Prüfbericht2010 H

nach DIN 1076

Bauwerksname **B 208 "Königsdamm" / Verbindungskanal**
Teilbauwerksname
Kreis **Kreis Herzogtum Lauenburg**
Ort **Ratzeburg**
Bauwerksrichtung **von Westen nach Osten**
Bauwerksart **Gewölbe-/Bogenbrücke mit Aufbeton ohne Verbund**
Tragfähigkeit
Baujahr **1950**

Prüfrichtung **von Westen nach Osten**
Prüfer **Dipl.-Ing. J.Beyer**
Prüfung vom **12.04.2010** bis **17.05.2010**

FUGEN FLÜGELWAND NW

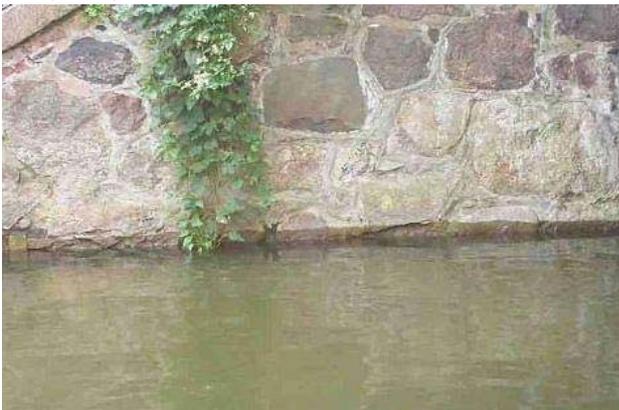
[17] Flügel, Fugen, mehrfach, abgeplatzt, Flügelwand vorn, links, Fugenfüllungen lose und hohlklingend, Schaden gilt für alle Flügelwände,
S=0, V=0, D=1 EP
